Mission régionale d'autorité environnementale
OCCITANIE

Projet de centrale photovoltaïque au sol à Lasbordes (Aude)

N°Saisine : 2023-011727

Avis émis le 1^{er} juin 2023

Figure 2: Plan de masse (source : Dossier)

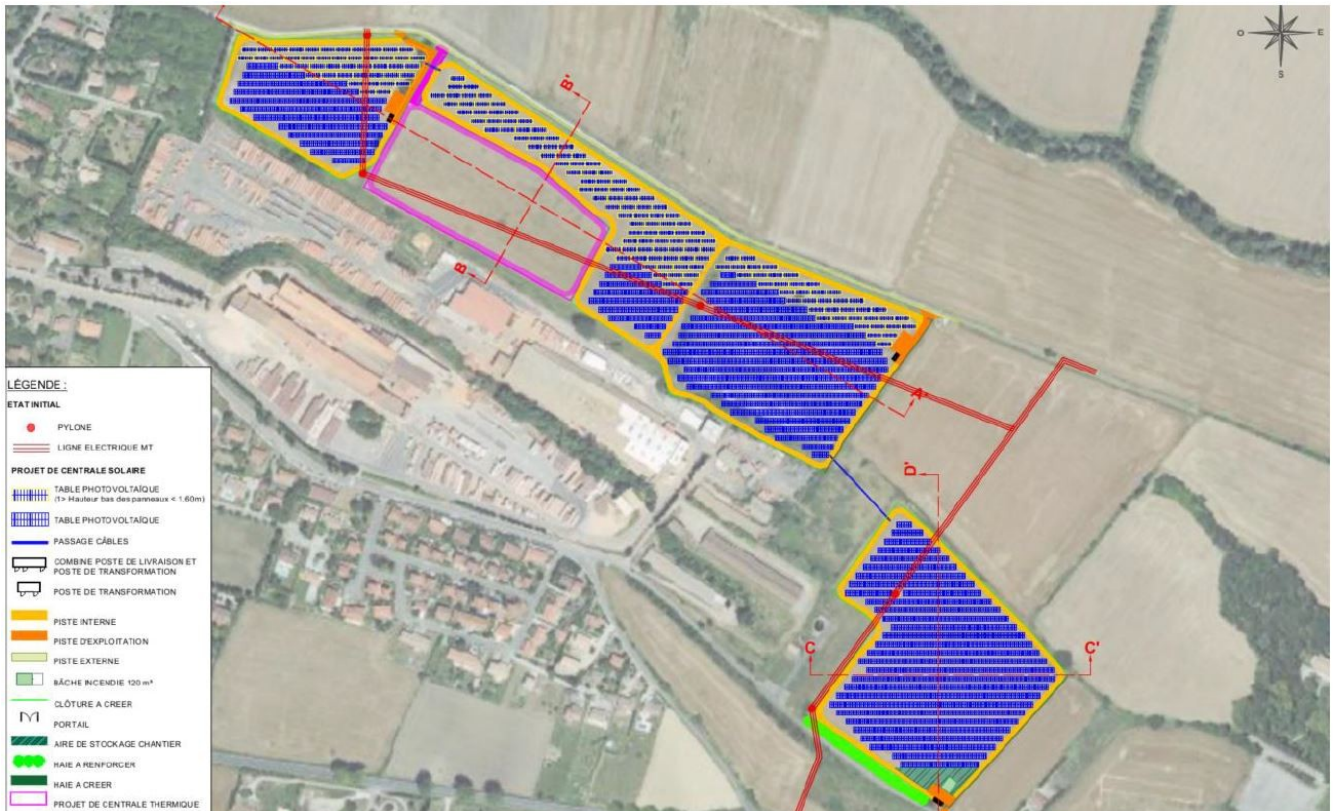
Conformément aux dispositions de l'article R. 122-5 II du CE, l'étude d'impact est jugée formellement complète. Toutefois, la description des travaux est générale et mériterait d'être complétée et adaptée au projet. En effet, l'étude évoque le positionnement des zones de stockage et celui de la base de vie sans les décrire précisément, ne permettant pas une analyse précise des impacts. La MRAe rappelle que, dans le but de réduire au maximum les impacts, sur le milieu naturel en particulier, les installations de chantier (base de vie, parkings, zones de stockage) devront être positionnées dans les zones d'enjeu les plus faibles.

La MRAe recommande de compléter la description du projet et des aménagements nécessaires en phase de chantier et d'exploitation. Elle recommande de préciser la localisation des zones de stockage et de la base de vie afin d'estimer leurs impacts sur les milieux naturels.
